Fastställelse av vägplan för ombyggnad av väg 841, ny bro vid Stäket, samt indragning av vägområde, Järfälla och Upplands-Bro kommuner, Stockholms län

Beslut

Granskningsutlåtande över Trafikverket Region Stockholm inkomna yttranden rörande vägplan för ny bro Stäket vid väg 841 Järfälla och Upplands-Bro kommuner, Stockholms län.

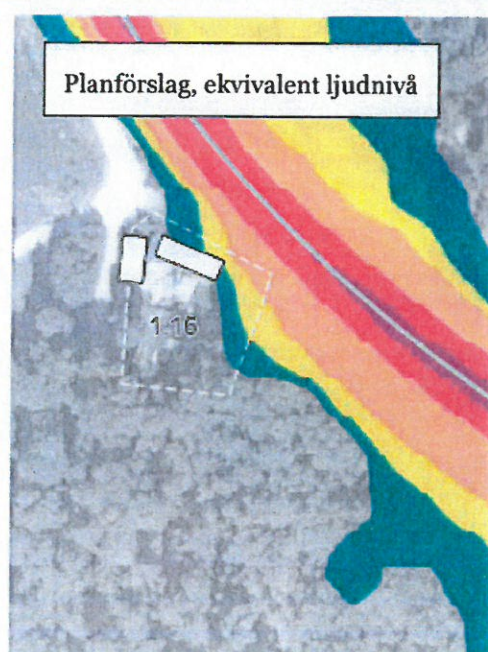
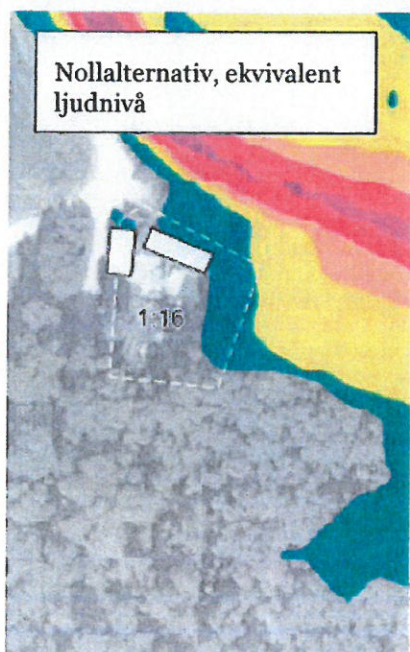
- 1.9 Att vistas i trädgården för att få lugn och ro kommer inte bli möjligt med en väg närmare tomten.

- 1.8 Riktvärdet för väsentlig ombyggnad av trafikinfrastruktur tillämpas för projektet. Se vidare svar i punkt 1.7.
- 1.9 Bullersituationen i trädgården skiljer sig inte nämnvärt i nollalternativet och planförslaget då det nordöstra huset avskärmar bullret från vägtrafiken. Viss skillnad blir det på fastighetens nordöstra hörn, se bilder nedan.
